工事計画認可申請書の一部補正について

原子力発 第19364号  
令和2年1月21日

平成31年2月27日付け原子力発 第18295号をもって申請しました伊方発電所第3号機工事計画認可申請書（令和元年12月23日付け原子力発第19333号及び令和2年1月10日付け原子力発 第19344号にて一部補正）について、別紙のとおり補正します。

伊方発電所第3号機 工事計画認可申請書の一部補正 補正前後比較表

伊方発電所第3号機 工事計画認可申請書の一部補正 補正前後比較表  
【資料6-3 溢水評価条件の設定】

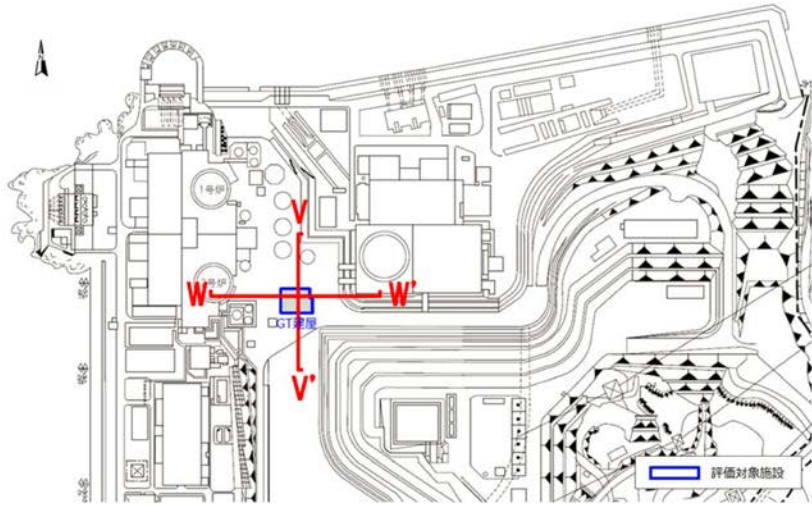
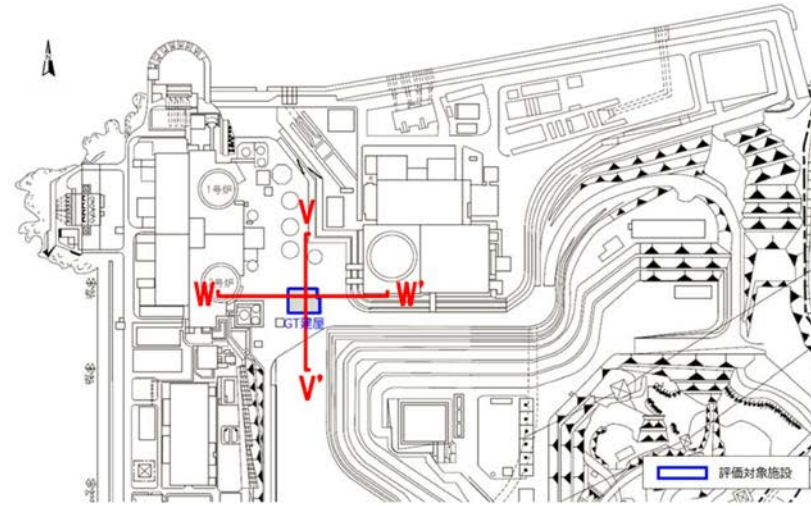
変更前	変更後	備考																
<p>想定破損評価対象配管を応力評価する際には、評価対象配管について網羅的に健全性の確認を行うため、標準支持間隔法を用いた簡易手法により評価を実施する。</p> <p>評価で用いる解析コード <span style="border: 1px solid black; padding: 0 5px;"> </span> は耐震評価と同じ使用方法で用いる。</p> <p>a. 配管破損を考慮する低エネルギー配管の抽出及び破損想定 液体を内包し、防護すべき設備に影響を与える低エネルギー配管を有するすべての系統を抽出する。評価ガイドを踏まえて、静水頭圧の配管は対象外とする。 低エネルギー配管の想定破損による溢水については、発生応力が許容応力の0.4倍以下となるよう考慮した支持間隔とすることから、破損想定不要とする。 抽出した低エネルギー配管を有する系統について、想定する破損形状は第2-3表に示すとおりであり、配管破損を考慮すべき低エネルギー配管はない。</p> <p style="text-align: center;">第2-3表 低エネルギー配管を有する系統の想定する破損形状</p> <table border="1" data-bbox="379 1003 1127 1096"> <thead> <tr> <th>系統名</th> <th>最高使用温度[℃]</th> <th>最高使用圧力 [MPa]</th> <th>想定する破損形状</th> </tr> </thead> <tbody> <tr> <td>水消火設備系統</td> <td>40</td> <td>1.2</td> <td>破損想定不要</td> </tr> </tbody> </table> <p>2.2 消火水の放水による溢水 消火水の放水による溢水については、防護すべき設備が設置されている防護区画において、消火水を使用しない消火手段であるハロン消火設備を設置することから、ハロンを消火手段として考慮した評価を実施する。</p> <p>2.3 地震起因による溢水 (1) 溢水源の設定 地震起因による溢水については、溢水源となり得る機器（流体を内包する機器）のうち、基準地震動Ssによる地震力によって破損が生じる機器を溢水源として設定する。 耐震Sクラス機器については、基準地震動Ssによる地震力によって破損は生じないことから溢水源としない。また、耐震B、Cクラス機器のうち製作上の裕度の考慮により、基準地震動Ssによる地震力に対して耐震性が確保されているものについては溢水源として考慮しない。溢水源としない機器の具体的な耐震計算を資料17「耐震性に関する説明書」のうち別添2「溢水防護に関する施設の耐震性に関する説明書」に示す。 耐震計算結果より、非常用ガスタービン発電機建屋内に基準地震動Ssにより破損する機器がないことから、地震起因による溢水源として、屋外タンクからの溢水のみ考慮する。</p> <p style="text-align: center;">- 資 6-3-2 -</p>	系統名	最高使用温度[℃]	最高使用圧力 [MPa]	想定する破損形状	水消火設備系統	40	1.2	破損想定不要	<p>想定破損評価対象配管を応力評価する際には、評価対象配管について網羅的に健全性の確認を行うため、標準支持間隔法を用いた簡易手法により評価を実施する。</p> <p>評価で用いる解析コード <span style="border: 1px solid black; padding: 0 5px;"> </span> は耐震評価と同じ使用方法で用いる。</p> <p>a. 配管破損を考慮する低エネルギー配管の抽出及び破損想定 液体を内包し、防護すべき設備に影響を与える低エネルギー配管を有するすべての系統を抽出する。評価ガイドを踏まえて、静水頭圧の配管は対象外とする。 低エネルギー配管の想定破損による溢水については、発生応力が許容応力の0.4倍以下となるよう考慮した支持間隔とすることから、破損想定不要とする。 抽出した低エネルギー配管を有する系統について、想定する破損形状は第2-3表に示すとおりであり、配管破損を考慮すべき低エネルギー配管はない。</p> <p style="text-align: center;">第2-3表 低エネルギー配管を有する系統の想定する破損形状</p> <table border="1" data-bbox="1454 1003 2202 1096"> <thead> <tr> <th>系統名</th> <th>最高使用温度[℃]</th> <th>最高使用圧力 [MPa]</th> <th>想定する破損形状</th> </tr> </thead> <tbody> <tr> <td>水消火設備系統</td> <td>40</td> <td>1.2</td> <td>破損想定不要</td> </tr> </tbody> </table> <p>2.2 消火水の放水による溢水 消火水の放水による溢水については、<u>非常用ガスタービン発電機建屋内（火災区画以外を含む）</u>において、消火水を使用しない<u>全域ハロン自動消火設備又は消火器を用いること</u>から、<u>これらを消火手段として考慮した評価を実施する。</u></p> <p>2.3 地震起因による溢水 (1) 溢水源の設定 地震起因による溢水については、溢水源となり得る機器（流体を内包する機器）のうち、基準地震動Ssによる地震力によって破損が生じる機器を溢水源として設定する。 耐震Sクラス機器、<u>常設耐震重要重大事故防止設備及び常設重大事故緩和設備</u>については、基準地震動Ssによる地震力によって破損は生じないことから溢水源としない。また、耐震B、Cクラス機器のうち製作上の裕度の考慮により、基準地震動Ssによる地震力に対して耐震性が確保されているものについては溢水源として考慮しない。溢水源としない機器の具体的な耐震計算を資料17「耐震性に関する説明書」のうち別添2「溢水防護に関する施設の耐震性に関する説明書」に示す。 耐震計算結果より、非常用ガスタービン発電機建屋内に基準地震動Ssにより破損する機器がないことから、地震起因による溢水源として、屋外タンクからの溢水のみ考慮する。</p> <p style="text-align: center;">- 資 6-3-2 -</p>	系統名	最高使用温度[℃]	最高使用圧力 [MPa]	想定する破損形状	水消火設備系統	40	1.2	破損想定不要	<p>記載の充実</p> <p>記載の適正化</p>
